Добавление 109: Правила № 110

Пересмотр 1 – Поправка 2

Дополнение 9 к первоначальному варианту Правил – Дата вступления в силу:
19 августа 2010 года

Единообразные предписания, касающиеся официального утверждения:

"Рисунок 2

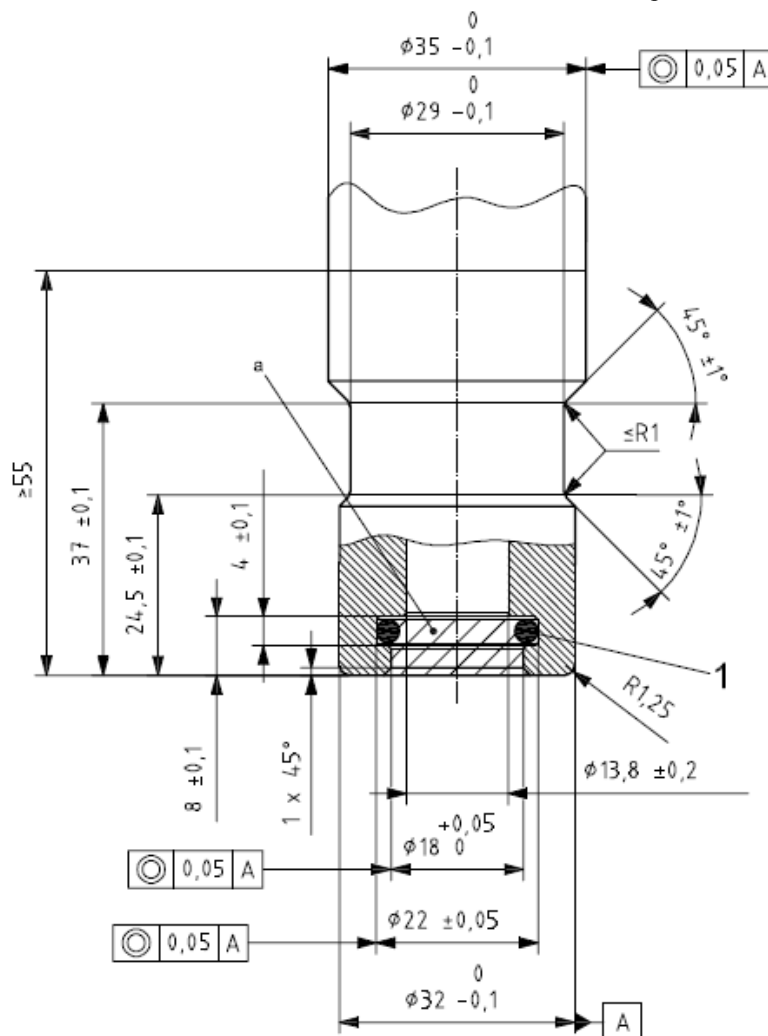
"4.2 На рис. 2 обозначены размеры заправочного блока для транспортных средств категорий M₂, M₃, N₂ и N₃³".

Включить после рис. 1 следующий новый рис. 2:

Заправочный блок (узел) 20 МПа, размер 2, для транспортных средств
 категорий M₂, M₃, N₂ и N₃

¹ поверхность (внутренний диаметр) = $\phi 15,47 \pm 0,1$ ширина = $\phi 3,53 \pm 0,2$

^a В данной зоне не должно находиться никаких элементов

Шероховатость поверхности < Ra 3,2 мкм.

Уплотняемая поверхность на готовом изделии: 0,8 мкм – 0,05 мкм.

Твердость материала: минимум 75 по шкале Роквелла.
